OGGETTO: Ulteriori osservazioni, alle controdeduzioni presentate dalla WPD S. Giuliano il 04/12/2020 nel procedimento di valutazione di impatto ambientale (V.I.A.) relativo al progetto di centrale eolica "Parco eolico Tuscania" proposto dalla WPD S. Giuliano s.r.l. nelle località Mandria Casaletto - San Giuliano nel Comune di Tuscania (VT)

Le scriventi Associazioni, dopo aver attentamente esaminato lo studio di Valutazione d'Impatto Ambientale presentato dalla Società WDP San Giuliano S.r.l. relativamente alla realizzazione di un Impianto eolico denominato "Parco eolico Tuscania", hanno inoltrato nei

Figura 7 – Fotoinserimento del modello 3D sulla ripresa fotografica

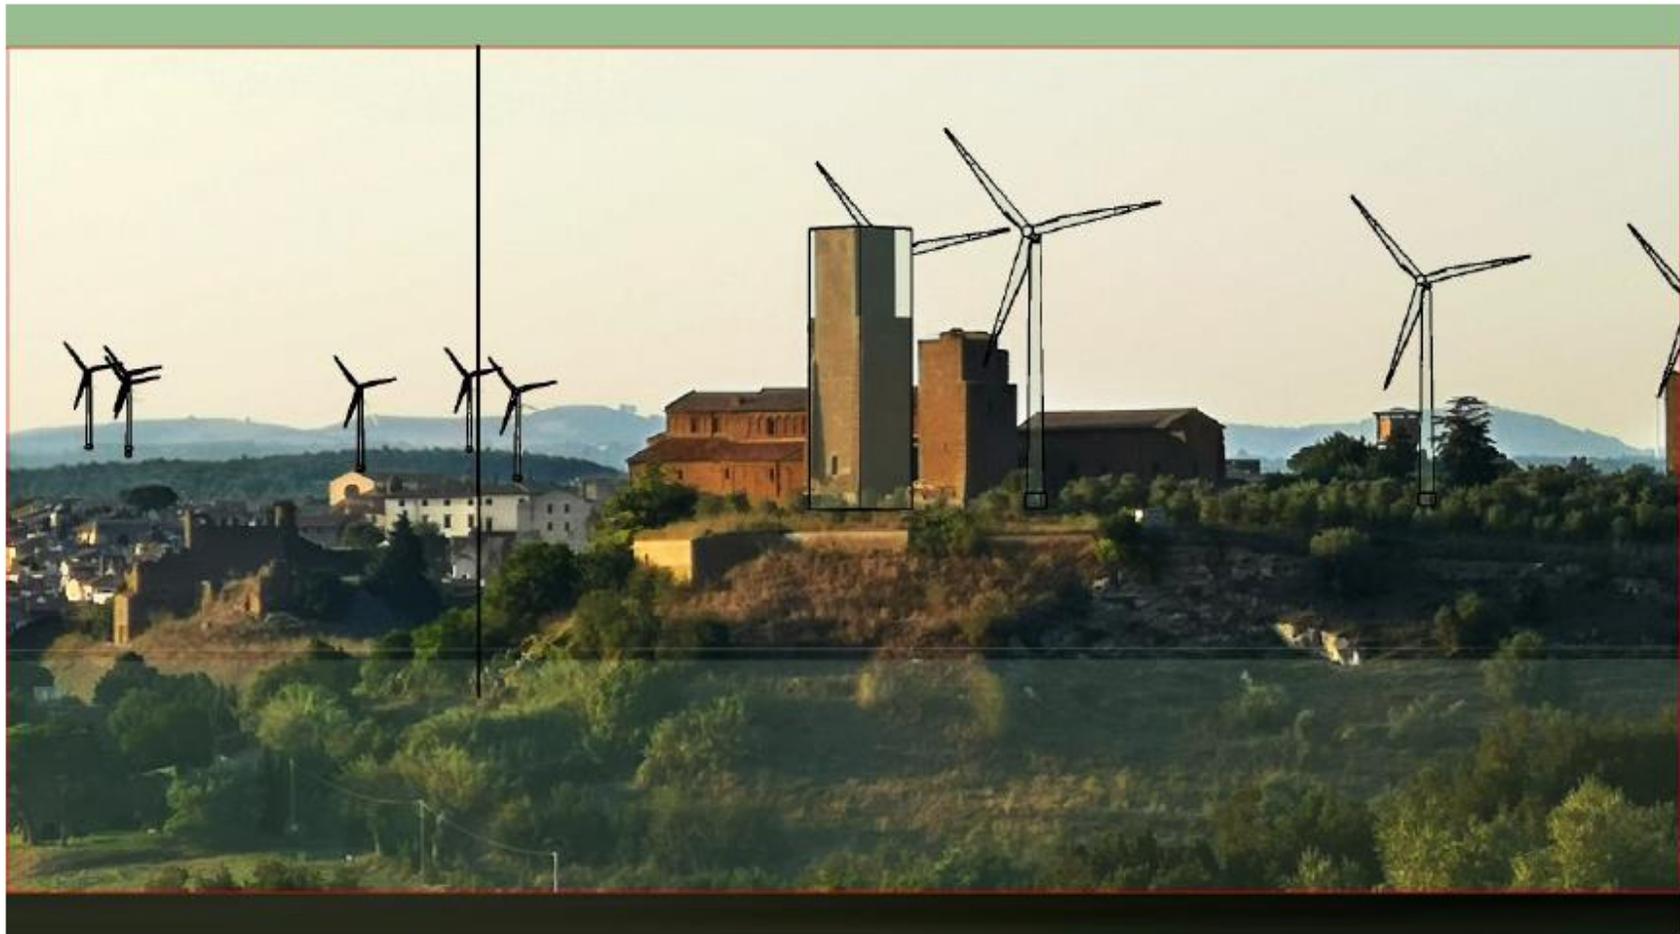
Per rispondere all'affermazione della proponente che denuncia la mancanza di fonti dello studio che ha realizzato i fotoinserimenti e i relativi rendering, riportiamo qui di seguito integralmente la relazione tecnica illustrativa contenente le informazioni di dettaglio relative allo studio di fotoinserimento in merito a un parco eolico di progetto. Lo studio di dettaglio mostra l'inevitabile ed elevatissimo impatto visivo derivante dalla dimensione e dalla ubicazione delle turbine. Lo stato percettivo delle opere rispetto al contesto paesaggistico non è una idea negativa astratta ma al contrario il risultato che si otterrà.
